**Oggetto: [ID 8821] Progetto di un impianto eolico, costituito da 5 aerogeneratori, ciascuno di potenza nominale pari a 6,8 MW per una potenza complessiva di 34 MW, da realizzarsi nei comuni di Savignano Irpino (AV), Ariano Irpino (AV) e di Castelfranco in Miscano (BN) – Nota di Riscontro alla richiesta di Integrazioni Ministero della Cultura- Soprintendenza Speciale per il piano Nazionale di Ripresa e Resilienza prot. n. 6461-P del 27/04/2023.**

La presente nota viene redatta in riscontro alla richiesta di integrazioni prot. n. 6461-P del 27/04/2023 del Ministero della Cultura- Soprintendenza Speciale per il piano Nazionale di Ripresa e Resilienza. Le risposte sono formulate con riferimento puntuale ai contenuti rimandando a documentazione specifica, laddove se ne è ravvisata la necessità, indicando se l'elaborato in questione integra oppure modifica e sostituisce la documentazione già depositata in fase di presentazione dell'istanza di Valutazione di Impatto Ambientale.

Figura 2: Individuazione dei siti censiti dal Piano Regionale di bonifica.

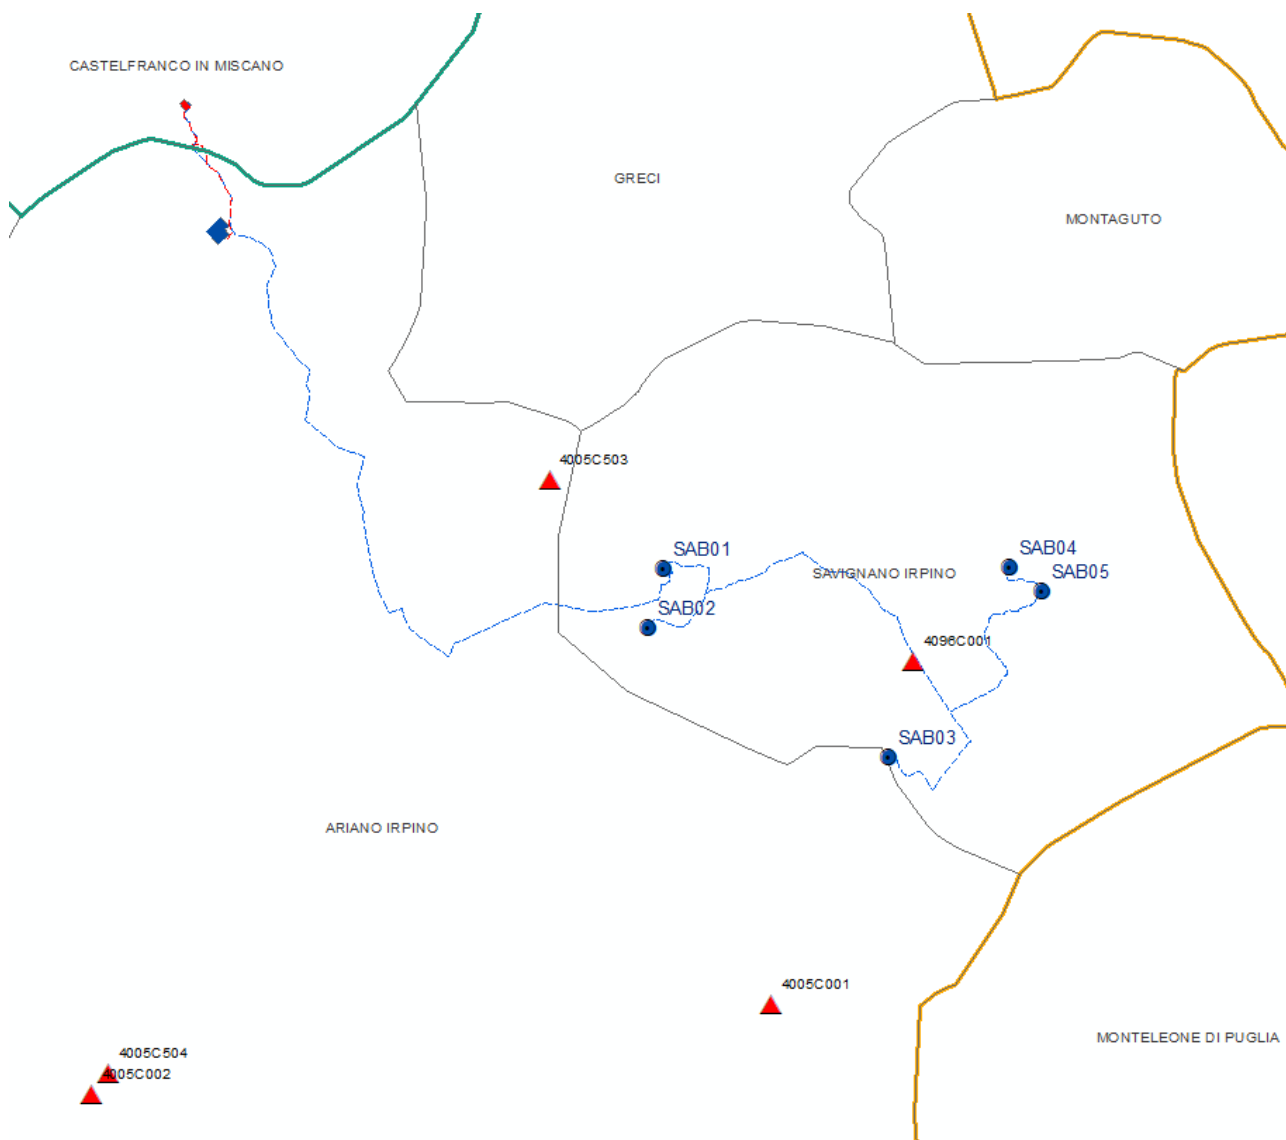
**19. Elaborato grafico con evidenziate le interferenze tra l'intervento e le aree e i siti contaminati DGR 988/2020**

Come riportato in progetto (cfr. Piano preliminare terre e rocce da scavo AS251-SIA08-R) analizzando il Piano di Bonifica Regionale, si evince che le opere non interferiscono direttamente con siti contaminati o potenzialmente contaminati. Solo il cavidotto MT è posizionato sulla strada prospiciente l'area di discarica di Savignano Irpino COD.4096C001. Per essere sicuri che i terreni escavati non siano contaminati, o che gli stessi siano trattati in modo corretto secondo la normativa D.Lgs152/06 si prevede di integrare, in prossimità del sito contaminato (lungo la strada, 250m a monte e 250 m a valle), il set di analiti indicato per il campionamento delle terre e rocce da scavo, individuando e ricercando gli analiti le cui concentrazioni sono state superiori alle CSC durante le analisi pregresse nell'area di discarica: METALLI-METALLOIDI e FITOFARMACI. L'elaborato grafico è riportato nella relazione "Piano preliminare terre e rocce da scavo AS251-SIA08-R" e di seguito se ne riporta lo stralcio.
